ESCLARECIMENTO Nº 02 AO EDITAL DA
CONCORRÊNCIA Nº 03/2019

Em atendimento à solicitação de esclarecimento referente à **CONCORRÊNCIA Nº 03/2019**, que tem como objeto: **Execução dos serviços/obras de adequação urbanística das praias do litoral sul de Aracaju/SE – Trecho 3A**, a Presidente da Comissão Permanente de Licitação da Secretaria de Estado da Infraestrutura e do Desenvolvimento Urbano, vem informar:

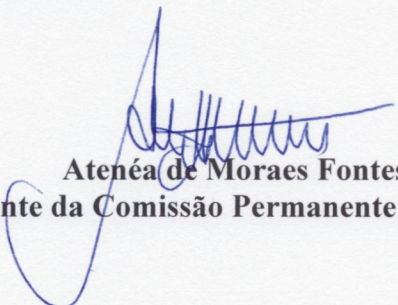
Gostaria de saber qual será o fator de conversão de metro quadrado para metro cúbico do serviço: execução de passeio (calçada) ou piso de concreto

“Na CC 03/19 - Litoral Sul - trecho 3A, é exigido 382 m³ de passeio ou piso de concreto e nas especificações técnicas, página 76, item 9, consta que a espessura mínima do passeio em concreto deverá ser de 7 cm. Desta forma, a Comissão poderá aceitar atestados com no mínimo 5.457 m², correspondente a 382 m³ / 0,07m = 5.457 m².”
